「もんじゅ」廃止措置計画及び保安規定の変更認可申請について
(審査会合における指摘事項等の回答)

2022年 ●月○日

日本原子力研究開発機構 (JAEA)

廃止措置計画に関する指摘事項

【原子炉補機冷却水熱交換器、原子炉補機冷却水ポンプ、原子炉補機冷却海水ポンプの概要と運用状態】

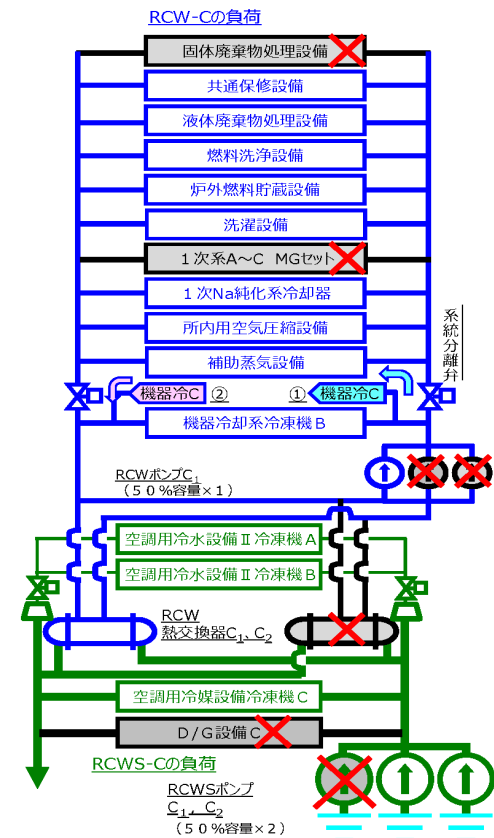
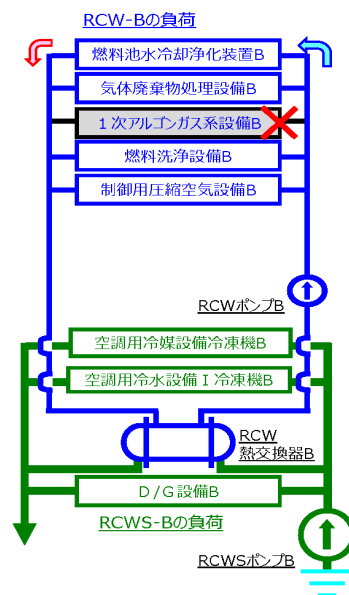
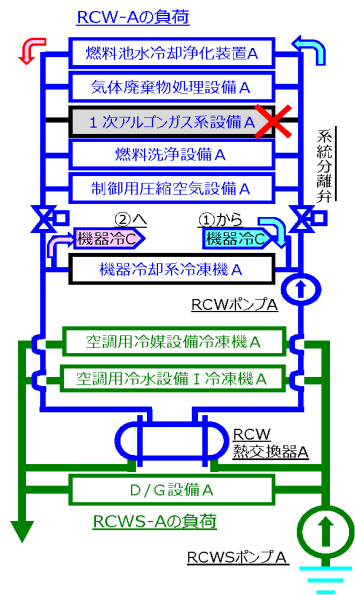
「既許認可どおり」としていた性能維持施設の維持台数を明確化した際、第2段階への移行に伴い維持台数を削減した設備及び削減理由を説明すること。
 性能維持施設の削減理由について、削減によってプラントの安全機能に影響を与えないことを、定量的な評価や代替方法等の根拠を充実させ、説明すること。

3,200×10³ kcal/hの熱交換器を2基設置しているが、熱負荷が3,090×10³ kcal/h程度であり、「機能・性能に必要な最低台数」は1台。(他は自主的に管理)

600m³/hのポンプを3台設置しているが、必要な流量は550.6m³/h程度であり、「機能・性能に必要な最低台数」は1台。(他は自主的に管理)

50%容量のポンプが3台設置 (1台は予備) されている。C系の負荷には安全機能に関連する設備がなく、停止時の時間的余裕が十分にあるため、「機能・性能に必要な最低台数」は2台。(他は自主的に管理)

リカバリープラン設備

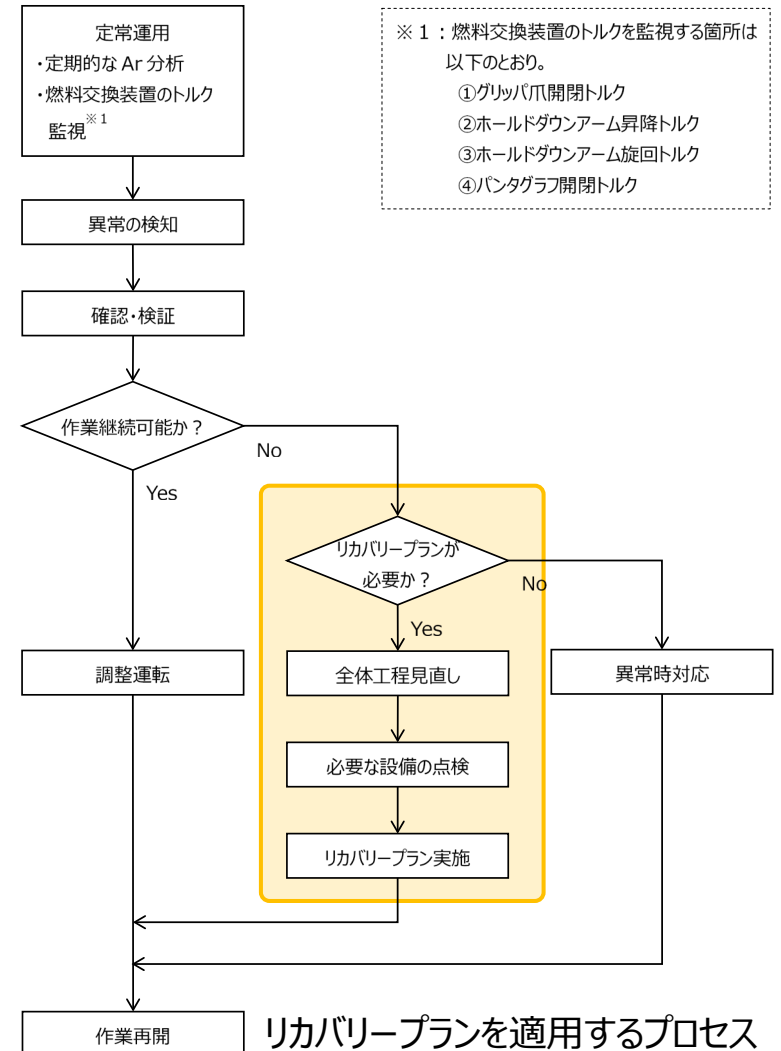
リカバリープラン設備について、保安規定での位置づけ、保全・検査の考え方、適用プロセスについて説明すること。

- リカバリープラン設備の施設管理は、保安規定第103条（施設管理計画）に基づく『特別な保全計画』で行う。
- 『特別な保全計画』に基づいて休止設備としていたリカバリープラン設備を使用する必要がある段階で、健全性を確認する点検を行い、定期事業者検査にて性能を確認する。
- リカバリープランを適用するプロセスは、保安規定に基づく品質マネジメントシステムにて定める。

表 水・蒸気系等発電設備の解体作業工程

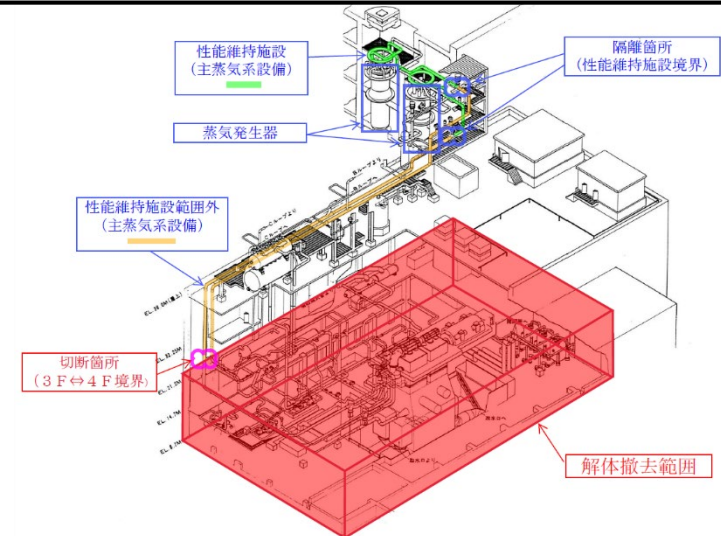
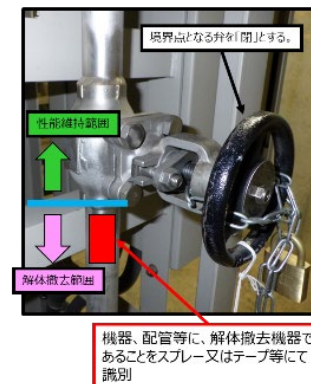
水・蒸気系等発電設備の解体撤去について、解体撤去の対象、時期、性能維持施設との取り合いを明確化するとともに、解体工事が性能維持施設に影響しないことを説明すること。

- 第2段階前半における水・蒸気系等発電設備の解体は、性能維持施設との隔離を確実に実施することで安全に解体作業を遂行できることから、タービン建物3階以下に設置されている機器を対象に実施する。
- 解体作業は、2023年度から2026年度までの期間とし、この間に主要機器の解体撤去を順次進めるほか、並行して配管、弁、ポンプ及び小型機器類の解体撤去を進める。
- 性能維持施設との取り合い箇所については、隔離（機械品の隔離、電気品の隔離）を行うとともに、隔離箇所及び解体撤去機器の識別を確実に実施することで、解体作業中において性能維持施設に影響を及ぼさない措置を講じる。

図 表面線量率の測定結果の度数分布

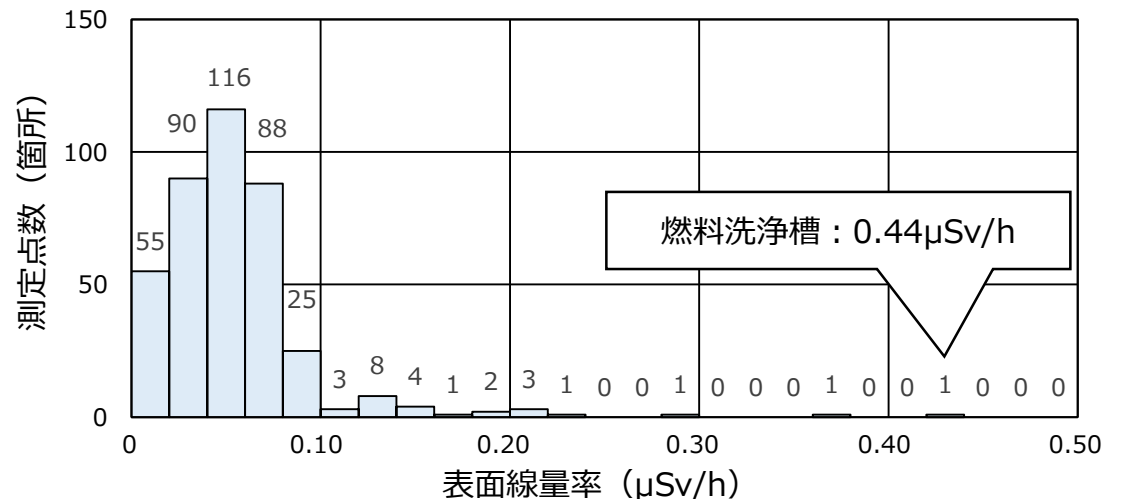
汚染分布評価の実施概要、添付書類五に記載の測定箇所について測定方法及び評価結果を説明すること。

- 汚染分布評価は「放射化汚染の評価」及び「二次的な汚染の評価」を実施し、本格的な管理区域内の解体作業を行う第3段階までに完了する計画である。
- 放射化汚染の評価では、運転履歴、設計情報及び構造等の元素組成分析の情報に基づく計算とこの計算結果の妥当性を確認するためのサンプリング測定を行う。なお、サンプリング測定は中性子しゃへい体から試料を採取、分析することを検討中である。
- 二次的な汚染の評価では、原子炉内で発生した放射化生成物が冷却材やカバーガスを介して関連する系統設備に移行することから、これら系統の代表機器・配管の表面線量率を測定する。具体的な測定対象設備及び測定点数 (合計399箇所) は表のとおり。

二次的な汚染の評価から得られた表面線量率の度数分布を図に示す。「もんじゅ」における二次的な汚染は十分に小さく、最大値 (燃料洗浄槽 : $0.44\mu\text{Sv/h}$) でも一般的な原子炉の廃止措置で実施される解体工事前の汚染の除去後よりも十分に低い値であることを確認した。

図 地質ボーリング作業 体制

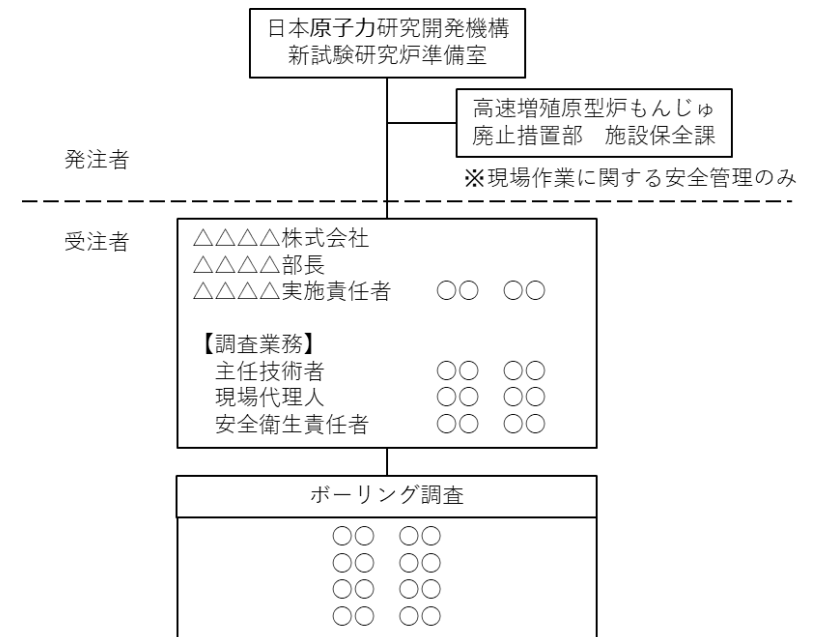
「もんじゅ」敷地内において実施する試験研究炉設置候補地の地盤調査について、保安規定に基づく安全管理の状況を説明すること。

- 試験研究炉設置候補地の地盤調査は、試験研究炉担当部署である「新試験研究炉準備室」の下で民間地質調査会社が実施しており、「もんじゅ」は新試験研究炉準備室からの依頼を受けて現場作業に関する安全管理を実施している。
- 具体的には、「もんじゅ」は、作業従事者に対して保安規定第117条に基づく保安教育を実施するほか、災害や人身事故等の発生時には保安規定及び所長承認文書に基づく通報連絡等の初動対応を実施している。

もんじゅ体制図 (組織変更後)

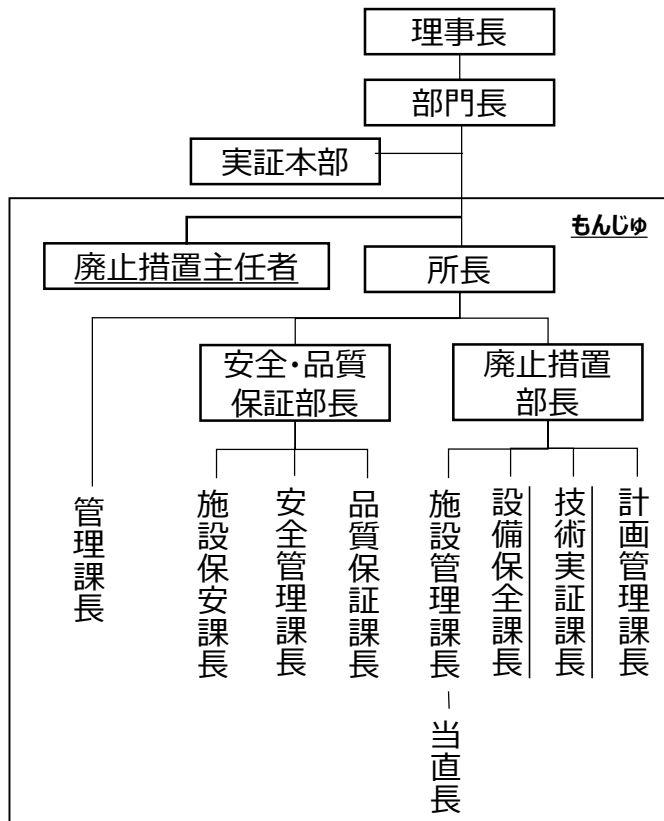
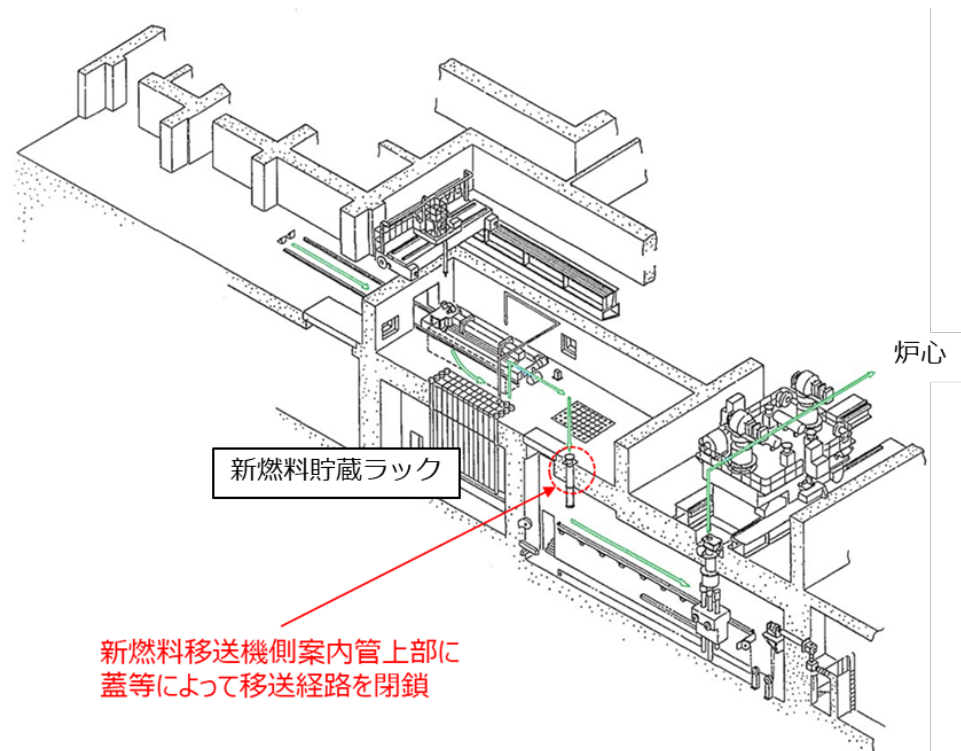
組織変更について、現行組織での業務が変更後の組織に漏れなく移管されていること及び組織変更の効果を説明すること。

- 組織変更を行うにあたり、保安規定に定められた業務所掌を整理し、全ての業務が漏れなく変更後の組織に移管されていることを確認した。
- 組織変更は、組織及び業務の統合による業務の合理化、第2段階で本格化する解体撤去作業及び廃棄物処理作業に係る体制の強化等を目的として実施する。

廃止措置計画策定に関する業務を担ってきた「廃止措置計画課」を廃止し、「技術実証課」を新設する。「技術実証課」では、第2段階以降本格化する廃止措置現場業務 (工事、調査、研究及び開発) を担う。

「設備保全課」を新設し、機械保全課、電気保全課、燃料環境課及び施設保全課の施設管理業務並びに計画管理課の保全計画業務を統合、再編する。これにより、補修関係体制の最適化及び施設管理業務のさらなる合理化を図るとともに、今後本格化する廃止措置現場業務にさらに要員を振り分ける。

燃料体取出し作業の完了に伴い「燃料環境課」を廃止する。しゃへい体等取出し操作業務及び廃棄物管理業務については施設管理課に統合する。これにより、施設管理課操作体制の最適化及び運転操作業務の合理化を図るとともに、今後本格化する廃止措置現場業務にさらに要員を振り分ける。

安全管理課のしゃへい体等・燃料管理業務を施設保安課に移管することにより業務の合理化を図る。
